Aménagement
de la desserte de
DIGNE-LES-BAINS
par la **RN85**

MEMOIRE EN REPONSE A L'AVIS DU CGEDD N°2017-64 DU 25 OCTOBRE 2017

AVIS SUR L'AMENAGEMENT DE LA DESSERTE DE
DIGNE-LES-BAINS PAR LA RN 85 ET SUR LA MISE EN
COMPATIBILITE DES DOCUMENTS D'URBANISME DE
MALIJAI, MALLEMOISSON ET AIGLUN (04)

Bâtiments

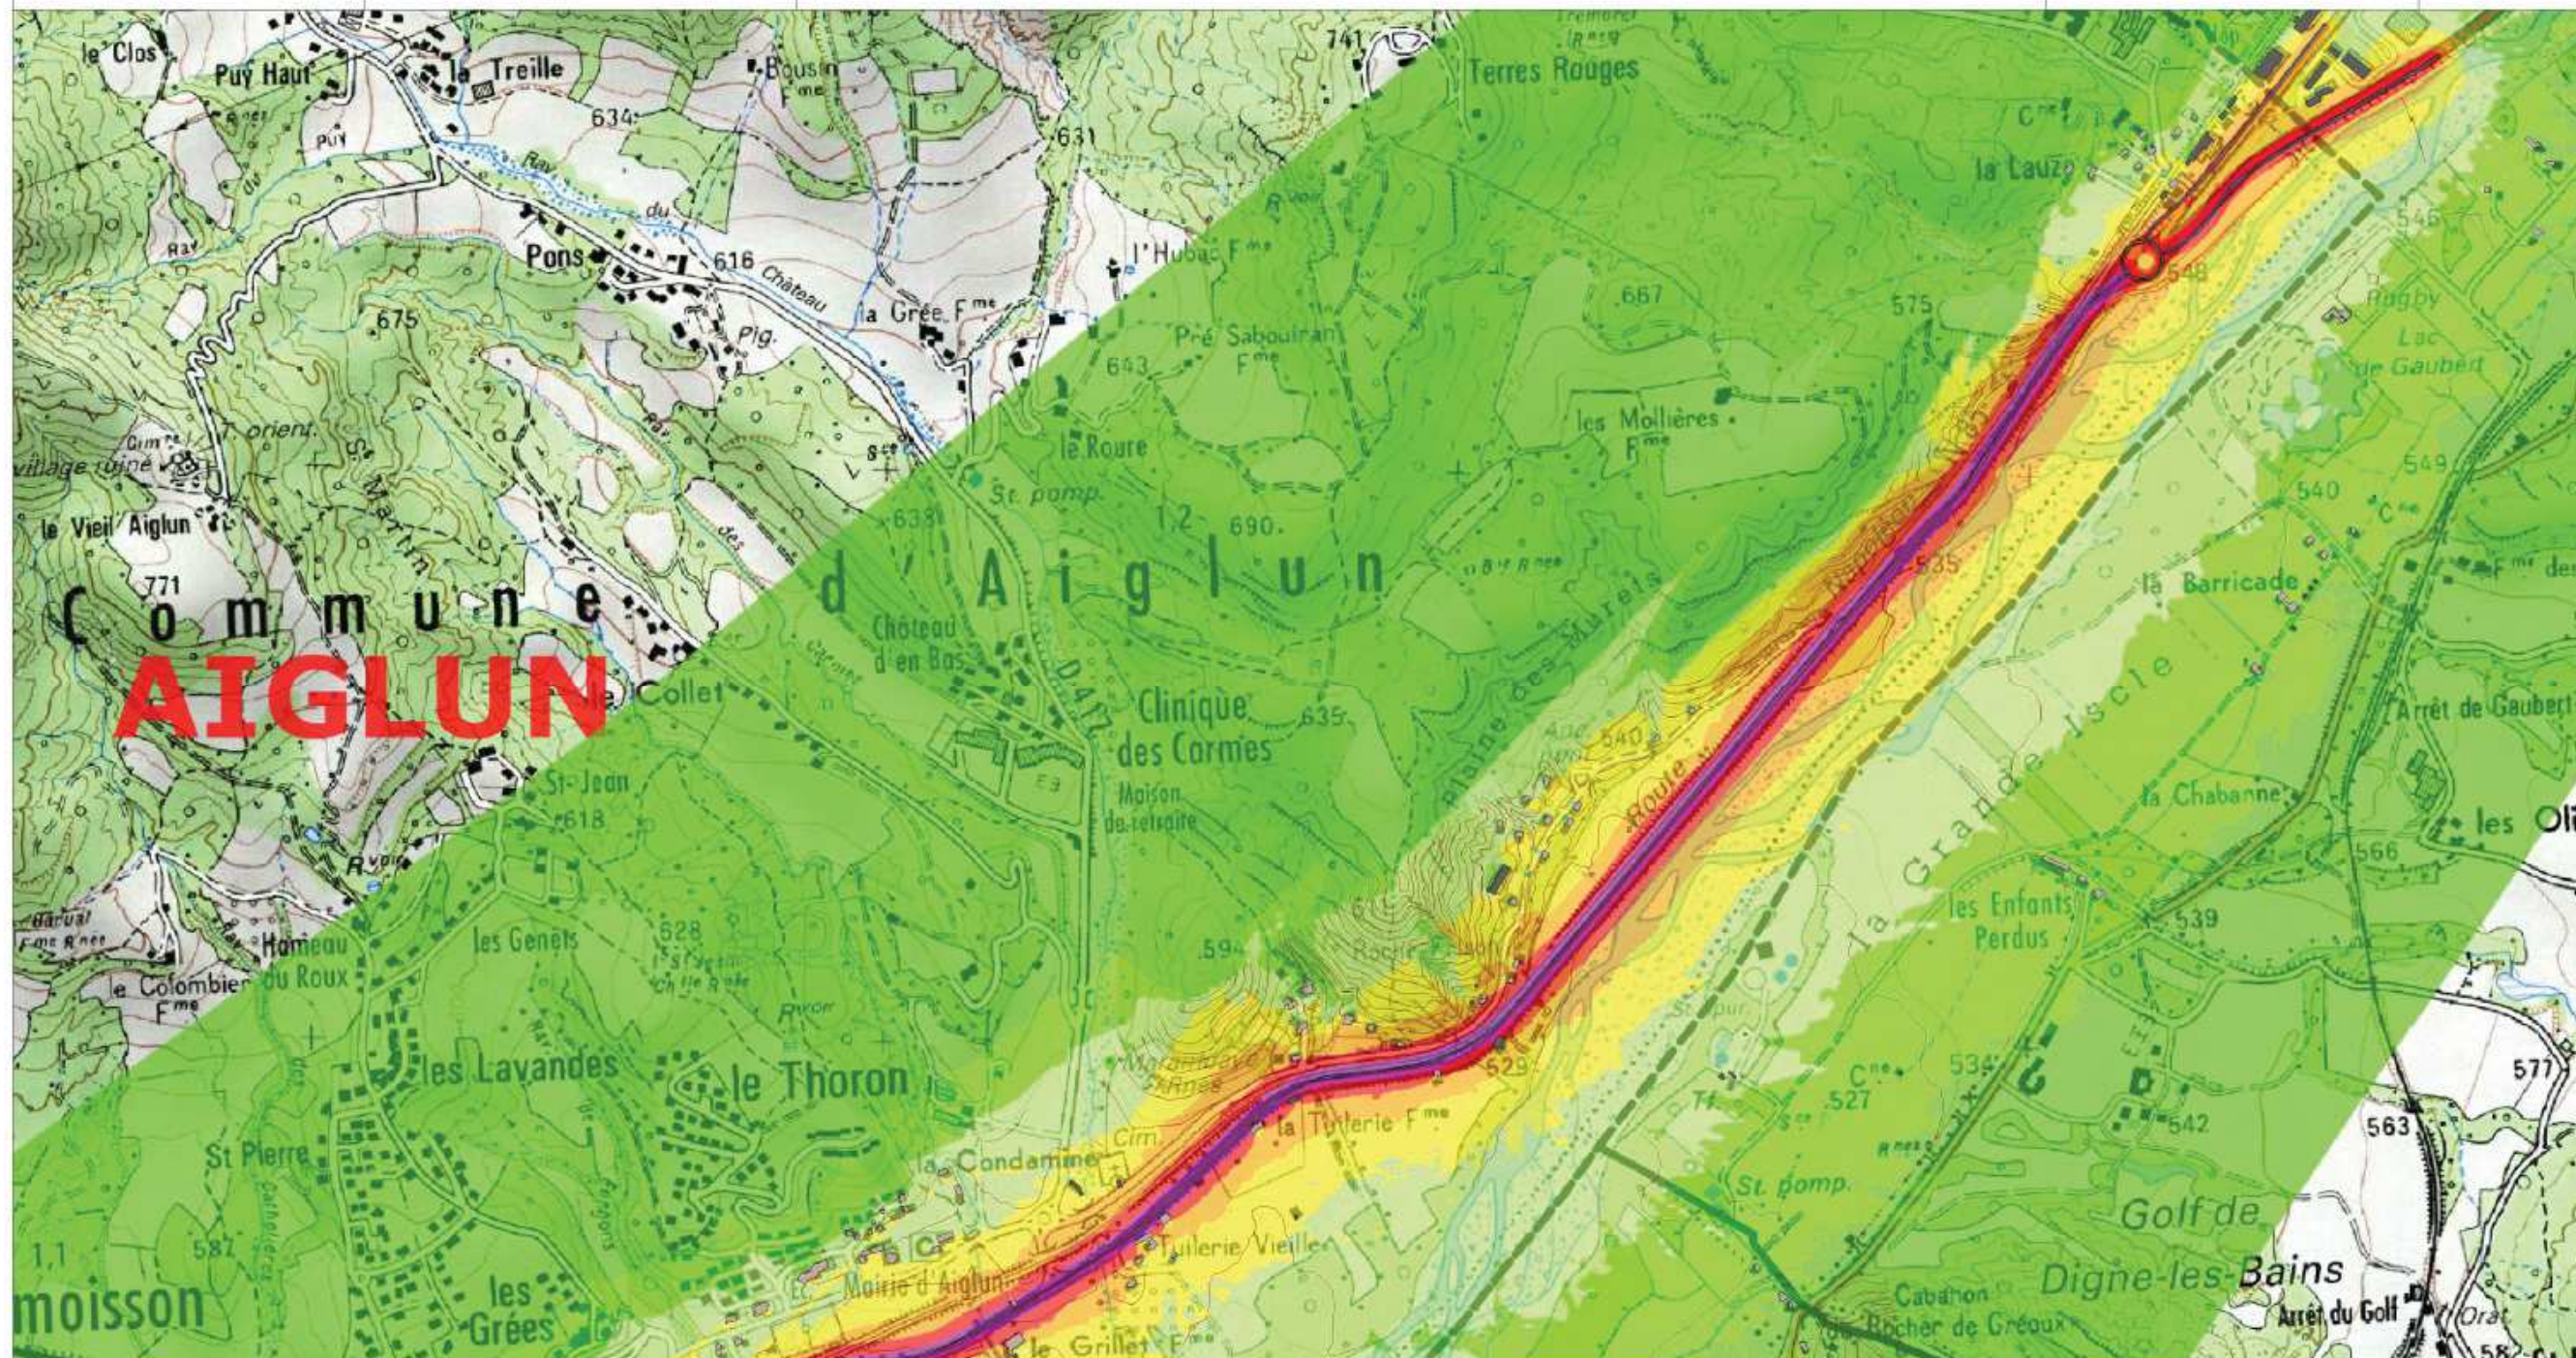
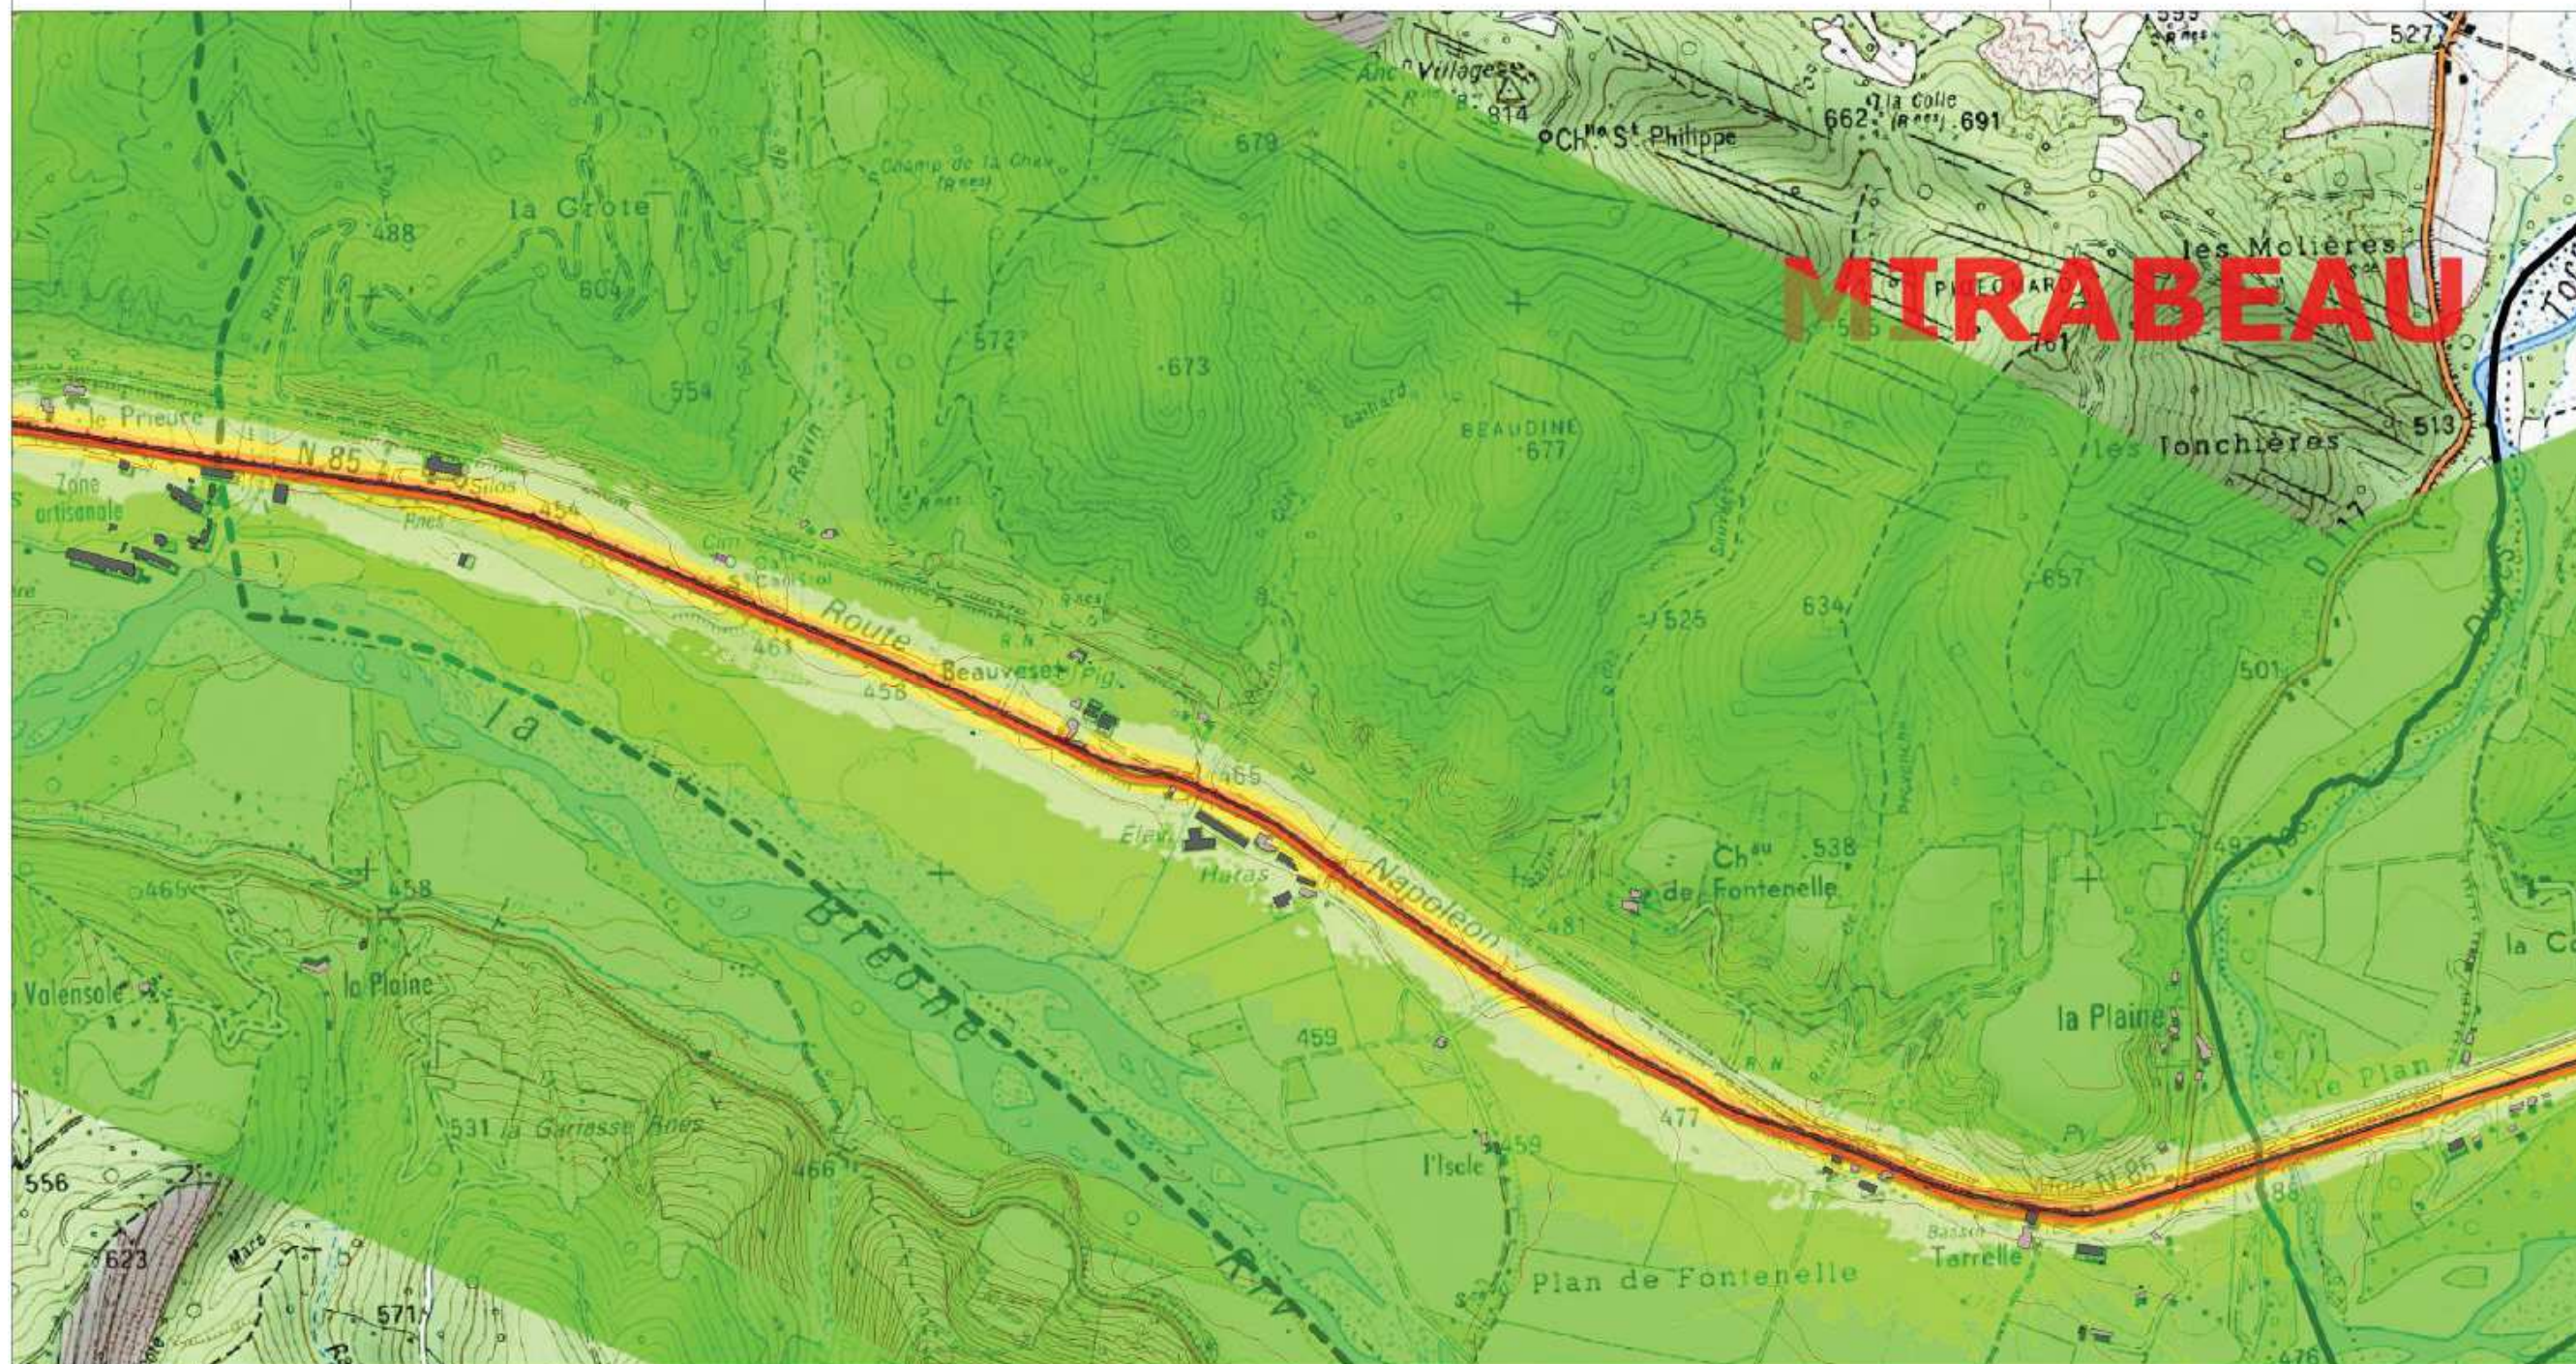
Afin d'établir clairement l'état initial sonore dans l'étude d'impact, l'AE recommande de le compléter par la présentation du modèle acoustique qui a été réalisé, des paramètres de son calage et de la mention des niveaux sonores LAeq de jour et de nuit sur chaque bâtiment de l'aire d'étude affecté par le bruit.

Les planches de calcul ci-après présentent les ambiances sonores préexistantes sur tous les bâtiments situés sur le périmètre du projet.

- Deux caractérisant l'ambiance sonore préexistante : une en période diurne et une en période nocturne (isophones 45 à 75 dB(A)) ;
- et deux caractérisant les zones modérées / non modérées : une en période diurne (isophones 65 – 70 dB(A)) et une en période nocturne (isophones 60 – 65 dB(A)).

L'objectif est ici d'apprécier l'ambiance sonore préexistante pour tous les bâtiments existants :
